**CREATION D'UN PARC D'ACTIVITES SUR LE SITE
DE L'ANCIENNE RAFFINERIE DE PETIT-COURONNE (76)**

Evaluation environnementale

**Mémoire en réponse
à l'avis de l'Autorité environnementale du 23 janvier 2020**

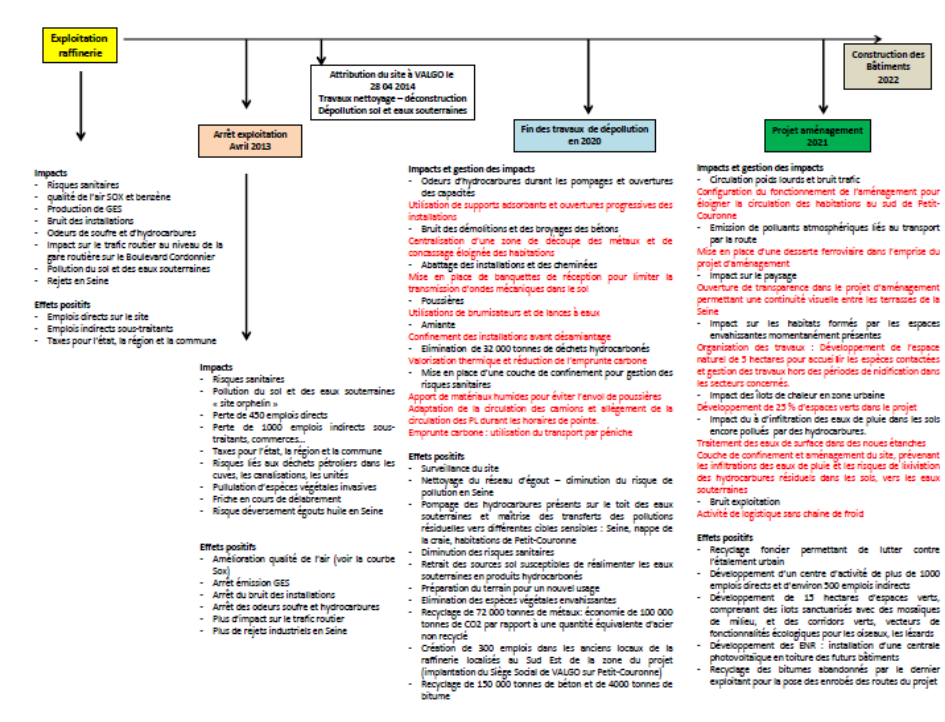
2.1 - L'autorité environnementale recommande de présenter les variantes pouvant être mises en œuvre lors de sa réalisation du projet et d'en évaluer les impacts potentiels afin de démontrer que le scénario retenu est bien celui de moindre impact environnemental.

A ces zones d'aléas, s'ajoutent les risques sanitaires liés à la présence des terres polluées, dont le traitement en vue d'y autoriser des usages sensibles serait d'un coût excédant largement le potentiel de valorisation foncière qui en résulterait.

L'analyse multicritères ainsi menée n'ayant pas permis d'identifier de solution de substitution soutenable économiquement, elle a conduit à retenir un projet basé sur le développement d'un parc d'activités à dominante de logistique, qui a fait l'objet d'une demande de permis d'aménager déposée le 1^{er} août 2019.

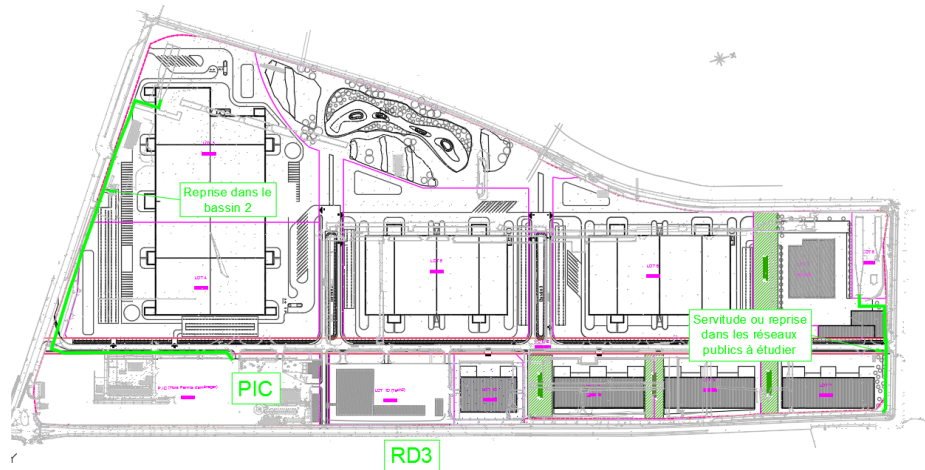
3.2 - L'autorité environnementale recommande d'assurer, jusqu'à la fin de la phase de chantier, une gestion des eaux de pluie qui satisfasse à la préservation de la qualité du milieu récepteur, au-delà des seuils autorisés pour l'ex-raffinerie.

La MRAE considère enfin que les opérations ont inévitablement eu un impact sur le milieu, en libérant des matières en suspension et des hydrocarbures, même si les concentrations de ces dernières ont été inférieures aux seuils autorisés pour l'ex-raffinerie, beaucoup plus polluante.

VALGO précise donc qu'un bilan massique des rejets durant la période des travaux a été réalisé, sur des paramètres de suivi fixés par l'inspection des installations classées, qui étaient ceux visés dans l'Arrêté Préfectoral de rejet en Seine accordé à la société Pétroplus.

Dans le calcul ainsi conduit, il a été tenu compte de la *surface du sol drainé*, qui est passée de 225 hectares à 80 hectares au cours de l'année 2017, *du taux d'infiltration*, qui a cru au fur et à mesure de la dépose des unités et du retrait des zones imperméabilisées (90% de la surface est actuellement désimperméabilisée), *de l'évapotranspiration* des eaux météoriques, *du relevé des précipitations* enregistrées à la station météorologique de l'aéroport de Rouen-Boos et, enfin, *des concentrations* relevées quotidiennement en sortie des installations de traitement des eaux de l'ancienne raffinerie (API nord et sud), regroupées hebdomadairement pour analyse.

Il ressort de la compilation de ces données que pour les critères de suivi des matières en suspension (MES), du carbone organique total (COT) et des hydrocarbures, la masse annuelle rejetée en Seine, aura été, entre 2014 et 2019, en moyenne, inférieure de 80 % à celle rejetée par Pétroplus, dans le milieu naturel, lors de l'exploitation de la raffinerie. Ainsi, la diminution importante des rejets observés durant la phase des travaux de démantèlement réalisés par VALGO a répondu à l'évolution de la sensibilité du milieu naturel.

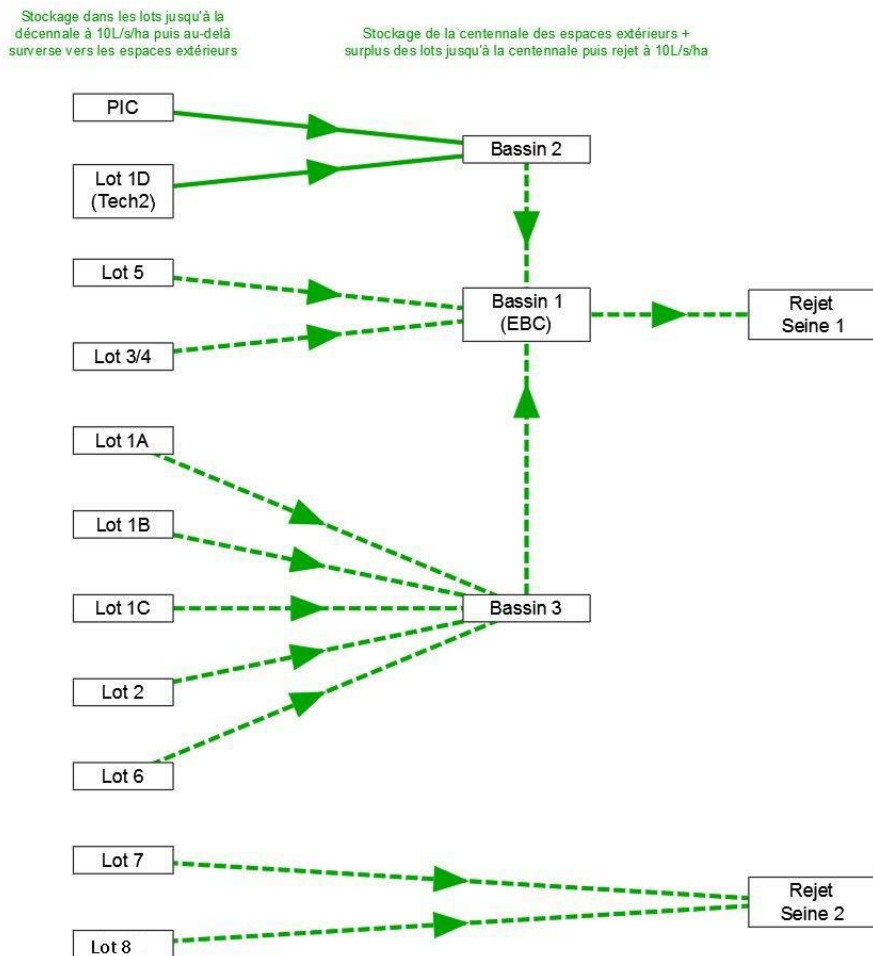
3.3 - L'autorité environnementale recommande de détailler la gestion des eaux pluviales dans le dossier d'évaluation environnementale, afin d'assurer que le mode de gestion retenu sera suffisamment calibré et que les mesures de contrôle seront suffisantes pour répondre aux événements exceptionnels qui pourraient se multiplier (en fréquence et en intensité) avec le réchauffement climatique, afin de restituer au milieu récepteur une eau de qualité.

L'organisation générale du réseau d'assainissement des eaux pluviales en phase d'exploitation décrite dans le dossier de permis d'aménager (schéma ci-dessus). Elle a par ailleurs été précisée a été précisée dans un courrier adressé à sa demande à la DDTM 76 le 23 décembre 2019 (annexe 2).

Le principe repose sur le stockage des eaux de leur parcelle par les lots à bâtir jusqu'à l'occurrence décennale. Le surplus jusqu'à la centennale surverse vers les espaces communs et y est stocké. Les bassins ont alors pour rôle de réguler les eaux ruisselées sur les espaces communs jusqu'à la centennale ainsi que le surplus des lots au-delà d'une occurrence décennale.

Le dimensionnement de ce réseau est conçu pour garantir la conformité des volumes de rejet en Seine aux prescriptions actuelles mises en place par la Métropole de Rouen-Normandie. L'évolution éventuelle de ces prescriptions dans le futur pour s'adapter à une augmentation de la fréquence et de l'intensité des événements pluvieux exceptionnels reste du ressort de cette dernière.

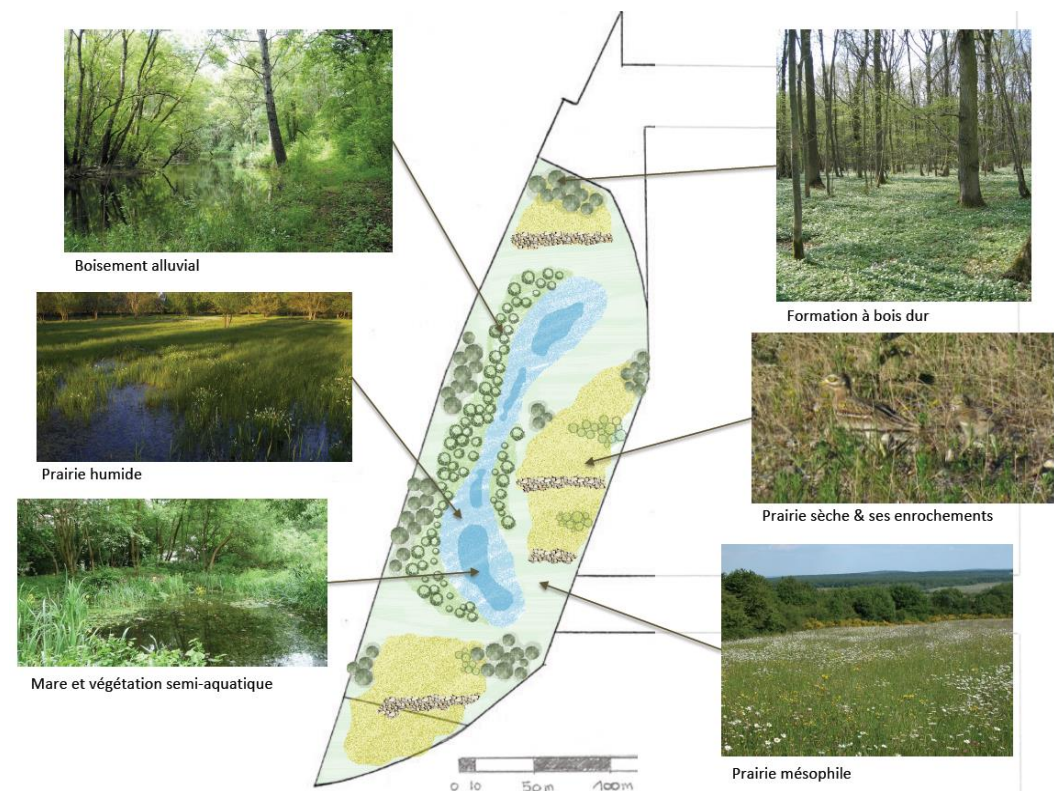
5.4 - L'autorité environnementale recommande de s'emparer plus clairement et plus fortement du potentiel du site en énergies renouvelables, dans le respect des paysages proches et lointains, en prescrivant le recours à l'une ou plusieurs d'entre celles qui ont été identifiées dans l'étude de faisabilité.

L'étude de potentiel en énergies renouvelables annexée au dossier d'évaluation oriente de façon assez claire le choix vers la mise en place d'un dispositif photovoltaïque disposé a minima en toiture des bâtiments de logistique centraux, qui représentent une superficie d'environ 12 à 14 ha. Cette capacité

L’option de recours au photovoltaïque fait d’ores et déjà l’objet de discussions concrètes avec l’investisseur avec lequel VALGO a conclu un partenariat exclusif à l’issue de l’appel à manifestation d’intérêt lancé d’octobre 2018 à mars 2019.

Parallèlement, sa faisabilité technico-financière est également à l’étude par ENEDIS, auprès de qui une demande d’injection dans le réseau a été déposée.
